Dodatek č. 3 ke smlouvě

ke stavbě č. 42932 P+R Černý Most III.; Smlouva o dílo k provedení stavby

dodatek č. 3 ke smlouvě**ke stavbě č. 42932 P+R Černý Most III.; Smlouva o dílo k provedení stavby**

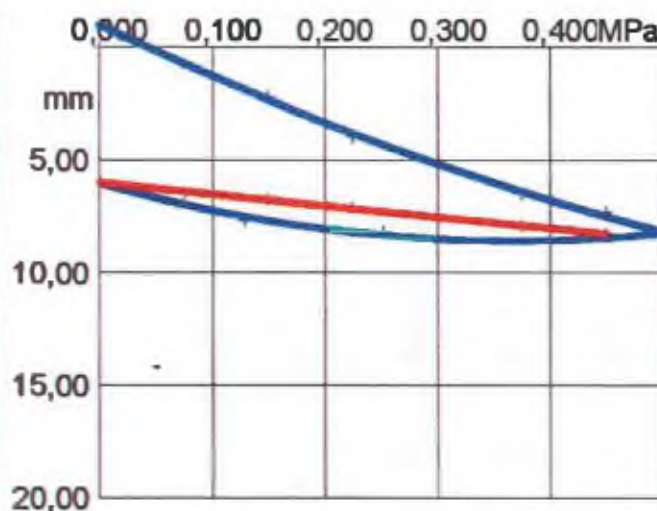
Minimální požadovaný modul přetvárnosti zemní pláně byl projektantem stanoven na 45 MPa.
 TATO ZKOUŠKA TYTO POŽADAVKY NESPLNILA.

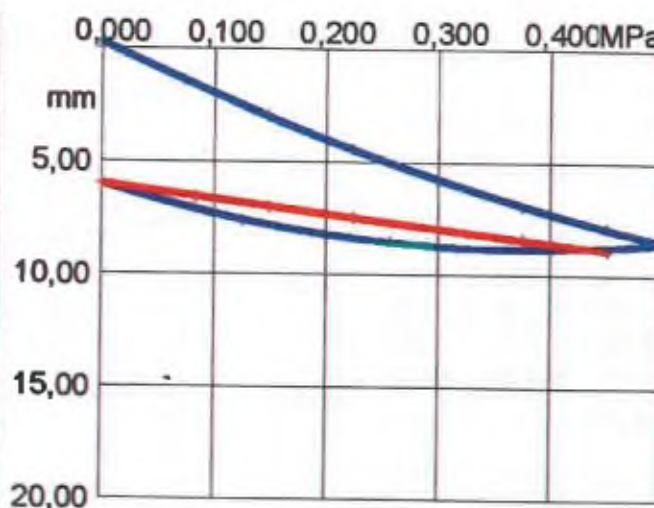
Minimální požadovaný modul přetvárnosti zemní pláně byl projektantem stanoven na 45 MPa.
 TATO ZKOUŠKA TYTO POŽADAVKY NESPLNILA.

ZL14_Změna řešení kanalizační přípojky - původní řešení

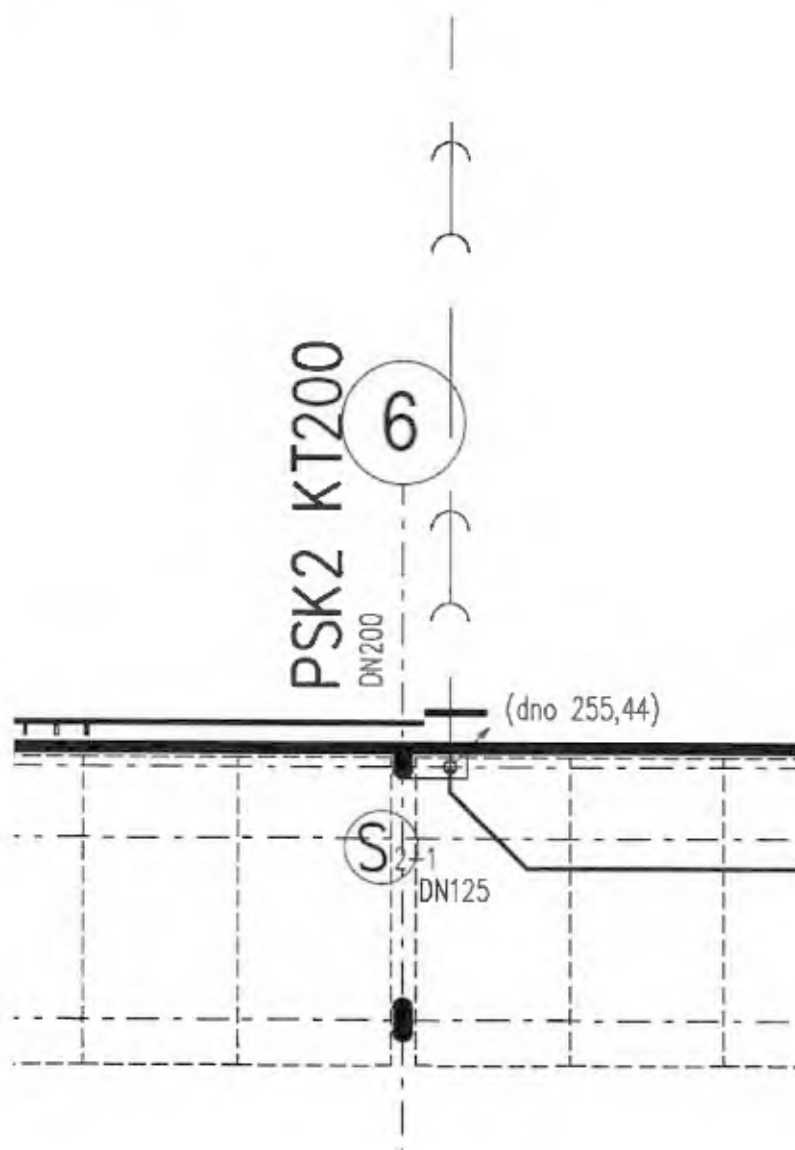
stavba č. 42932 P+R Černý Most III			FO 1	
OZNÁMENÍ ZMĚNY			OZ č. 14	
Komu: INV MHMP			Datum:	
Odesláno/ předáno:	osobně			osobně
Týká se:		SOD č. DIL/21/06/006732/2020		
Odkazy: na specifikaci:				
na výkresy:				
na rozpočtové podklady:		Specifikace prací zpracoval: Sdružení P+R Černý Most-BAK-Metrostav, 08/2020		
na jinou část smlouvy:		Čl. 5 Změna díla		
kategorizace položek:		Čl. 5 odst. 5.7. Neodkladná změna		
ZMĚNA: Nepodstatná změna díla ve smyslu § 222 zák.č. 134/2016 Sb., ZZVZ Změna řešení splaškové kanalizační přípojky v rámci SO 311 Přípojka kanalizace splaškové Jedná se o provedení ukončení splaškové kanalizační přípojky-veřejné části. Změna spočívá v ukončení revizní šachty, která bude plnit revizní a čisticí funkci v souladu s předpisy provozovatele veřejné části přípojky PVK a.s. (umožnění kontroly složení odpadních vod-pouze splaškové, umožnění čištění veřejné části přípojky k řadu a domovní části přípojky do objektu, rovněž umožnění zaslepení potrubí pro případ havárií apod.) Počet připojených výkresů: 1 x zakres původního řešení, 1x zakres nového řešení

Nerezová vpust' R' 0100.101 VDR

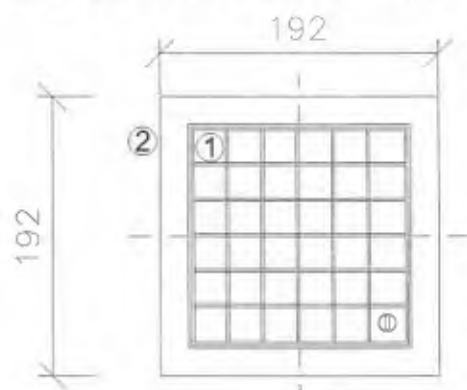
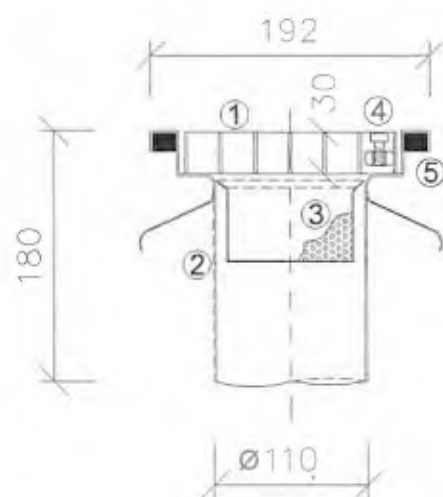
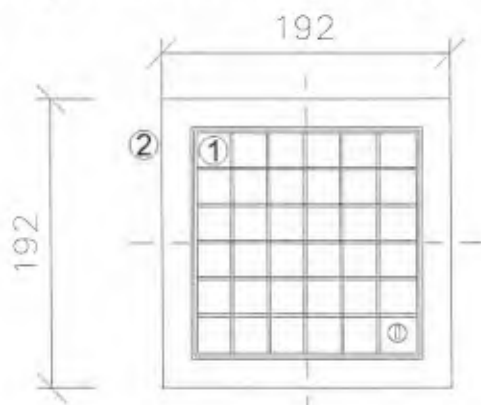
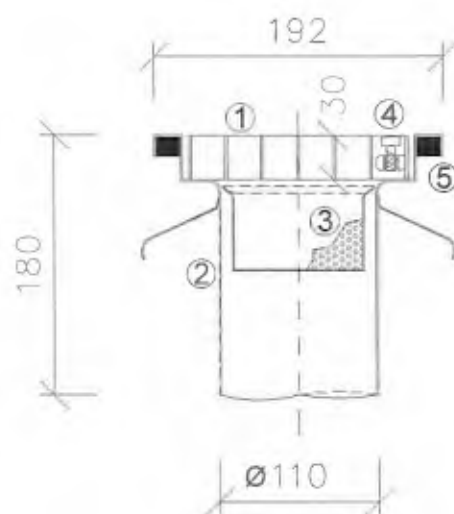
stavba č. 42932 P+R Černý Most III.			FO 1	
OZNÁMENÍ ZMĚNY			OZ č. 15	
Komu: INV MHMP			Datum:	
Odesláno/ předáno:	osobně			osobně
Týká se:		SOD č. DIL/21/06/006732/2020		
Odkazy:	na specifikaci:	Odtokové podlahové vpusti		
	na výkresy:			
	na rozpočtové podklady:	Specifikace prací zpracoval: sdružení P+R Černý Most BAK-Metrostav, 12/2020		
na jinou část smlouvy:		Čl. 5 Změny díla		
kategorizace položek:		Čl. 5 odst. 5.7 Neodkladná změna		
ZMĚNA: Odtokové podlahové vpusti v základové desce-60 ks a deskách jednotlivých podlaží-180 ks, celkem 240 ks. Záměna za technicky a provozně vyhovující typ. Náhrada vpustí typu střešních vtoků z PP (polypropylen) v počtu 240 ks, v jednotlivých podlažích, do betonu, vpustmi s roštem z nerezové oceli, do kaslíku v betonu, v počtu 240 ks: -provedení: vsazování do „kaslíků“ v podlahových deskách na podklad z plastbetonu, a s utěsněním Epoxidový tmelem; -vyšší užitné vlastnosti: vyšší životnost - chemická a mechanická odolnost, vyšší únosnost: bodové zatížení: 125 kN, plošné zatížení: 350 kN/m ² , snadná údržba, dále demontovatelnou-vyměnitelnost bez bourání podlahové desky.

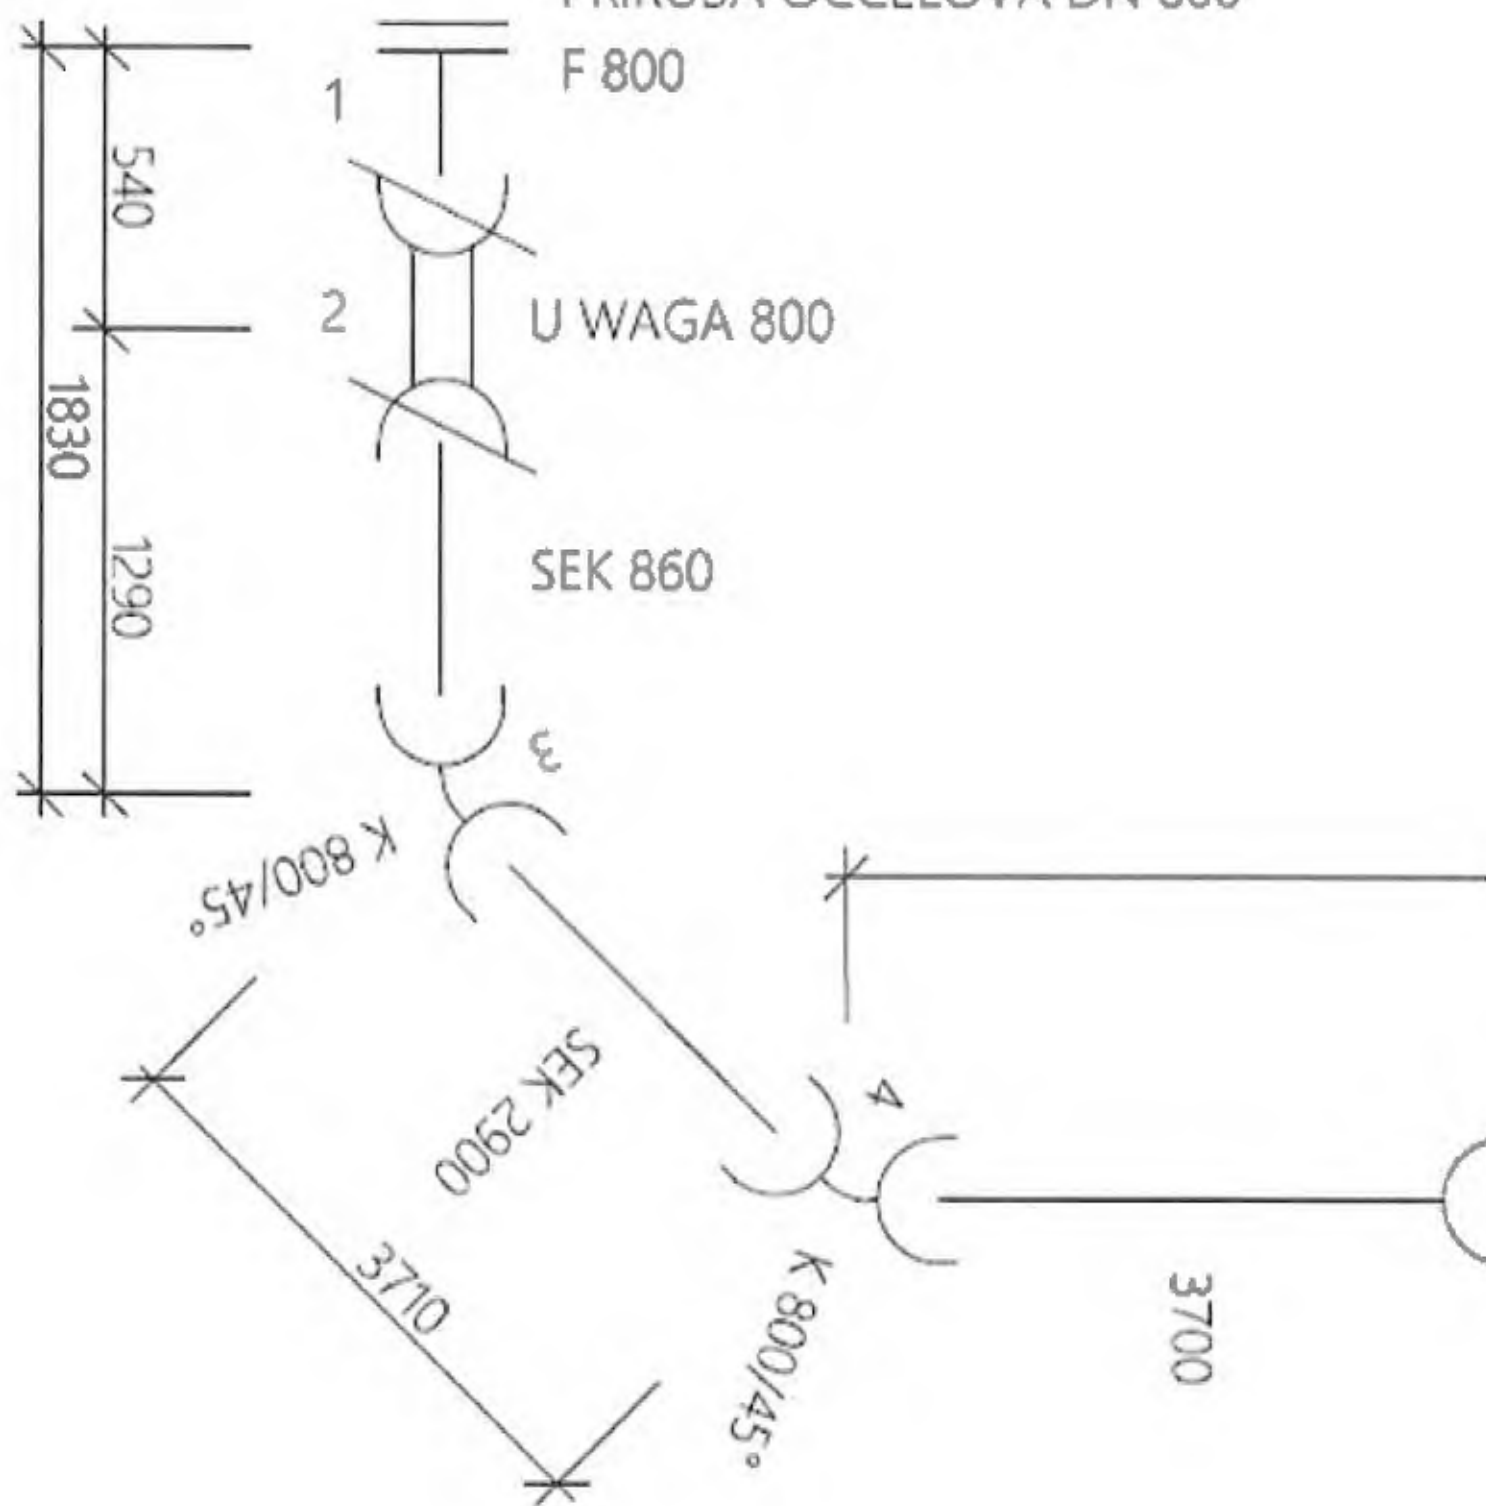
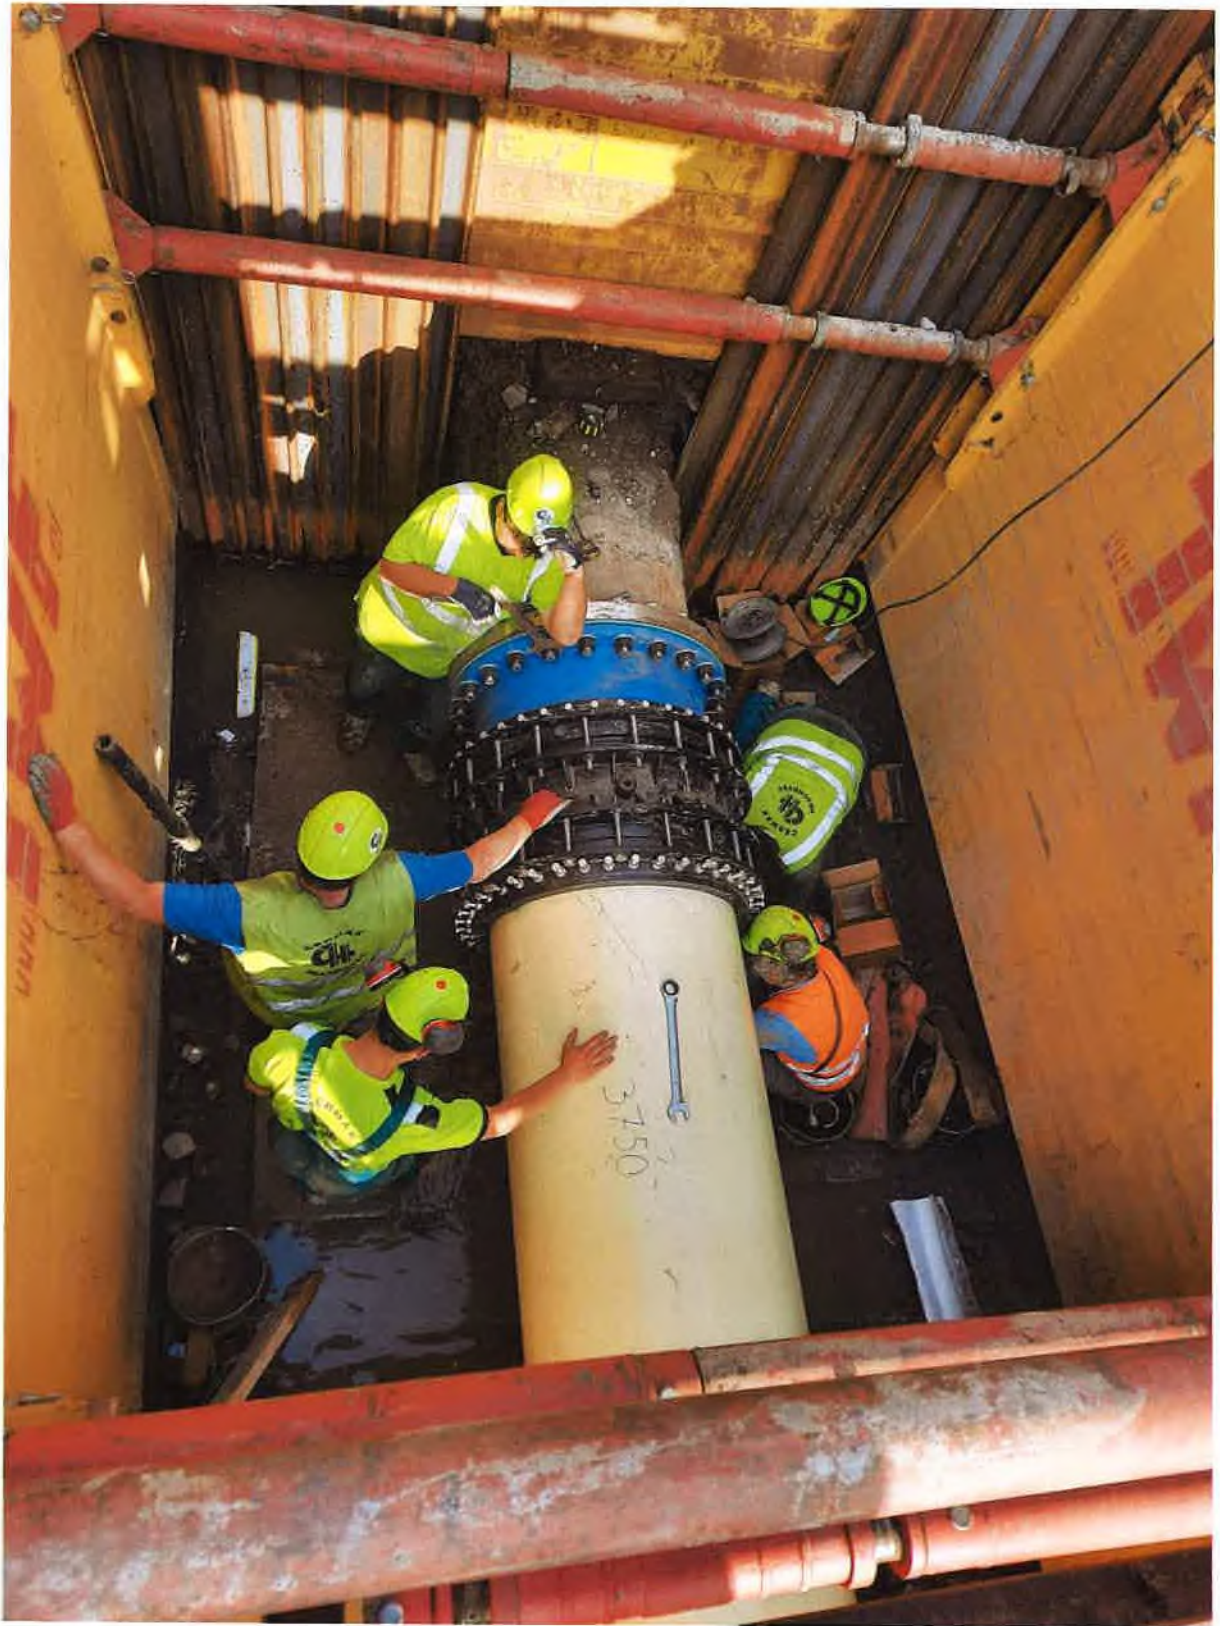
stavba č. 42932 P+R Černý Most III.			FO 1	
OZNÁMENÍ ZMĚNY			OZ č. 19	
Komu: INV MHMP			Datum:	
Odesláno/ předáno:	osobně			osobně
Týká se:		SOD č. DIL/21/06/006732/2020		
Odkazy: na specifikaci:		Přeložka vodovodu DN 800 - propojení		
na výkresy:		1110040_DZS_D_301_2003_01		
na rozpočtové podklady:		Specifikace prací zpracoval: sdružení P+R Černý Most BAK-Metrostav, 09/2020		
na jinou část smlouvy:		Čl. 5 Změny díla		
kategorizace položek:		Čl. 5 odst. 5.7 Neodkladná změna		
NEODKLADNÁ ZMĚNA: Jedná se o speciální způsob provedení přepojení přeložky vodovodu DN 800 na stávající řad, a to z důvodu požadavku PVK a.s. na rychlost přepojení. Přeložka bude napojena na stávající potrubí na obou koncích za použití „multitolerančních“ přesuvných U tvarovek-spojkek DN 800, které zajistí požadovanou kvalitu a těsnost spojů při požadované rychlosti přepojení max. 24 hodin = výluka dodávky vody včetně času na vypouštění a napouštění vody do potrubí. Tento časový limit dle příslušných předpisů nevyžaduje zásobovací cisterny s pitnou vodou (60 ks cisteren), odběr a vyhodnocení vzorků vody (2-3 dny) a další činnosti v oblasti manipulace a distribuce vody. Uvedené tvarovky eliminují do značné míry výškové a směrové rozdíly spojovaných potrubí a minimalizují stavebně-montážní práce při dodržení limitu výluky. Zbývající část těchto diferencí a jejich eliminace je řešena vložením dodatečných hrdlových spojů + rovné části, s možností prostorového natočení potrubí, přičemž se zároveň kontrolují, resp. vybírají profily s ovalitou přesných parametrů. Zbývají krácené neupotřebitelné kusy rovného potrubí bez hrdel – prořez. Viz. Tabulka skládání trub DN 800. DVZ obsahuje z hlediska montáže a spojování potrubí jiný způsob přepojení, a to s časovým nárokem na stavebně-montážní práce vyšším než 24 hodin a vyžaduje tudíž dodatečná opatření výše uvedená. Dále budou odečteny práce, které nebudou realizovány. Jedná se o cisterny s pitnou vodou, které vzhledem k rychlosti přepojení nebyly použity. Protože o novém způsobu přepojení bylo rozhodnuto až dodatečně - v době, kdy stavebně-montážní příprava pro původní způsob přepojení byla již provedena (mimo vlastní bod přepojení), nelze tyto původní montážní práce pro přepojení odečíst - příslušné položky rozpočtu byly již vyčerpány. Tato montážní příprava byla posléze odstraněna a systém přepojení byl připraven jinak – podle potřeb nové technologie přepojení.

Předmětný překládaný vodovodní řad DN800 je kmenovým přiváděcím řadem č. 37 GR Kozinec - Černý Most, který zásobuje aglomeraci Prahy 14 - Černý Most (včetně obchodního centra Černý Most a obchodního domu IKEA). P14 - Kyje a části sídliště P9 – Lehovec, vč. zásobního pásma č. 124 GR Kozinec pro Černý most, které zahrnuje i podpásmo č. 160 GR Kozinec pro Černý Most přes ČS Kyje pro Panorama Kyje. Celkem se jedná o bezmála 50.000 obyvatel.

Výluka dodávky pitné vody pro vlastní propojení přeložky DN800 (oba konce) v souvislosti s výstavbou parkovacího domu P+R Černý Most III je plánována s tříměsíčním předstihem, je časově omezená na 24 hodin a vyžaduje široké oblastní manipulace a změny distribuce z jiných zdrojů v uvedené oblasti. Je nutné si uvědomit, že jen samotné vypouštění a následné uvádění potrubí DN800 do provozu (napouštění) trvá cca 6-8 hodin, které je nutno zahrnout do celkové doby trvání výluky.

Další položky přímo související s provedením přeložky DN800 nejsou touto změnou dotčeny.
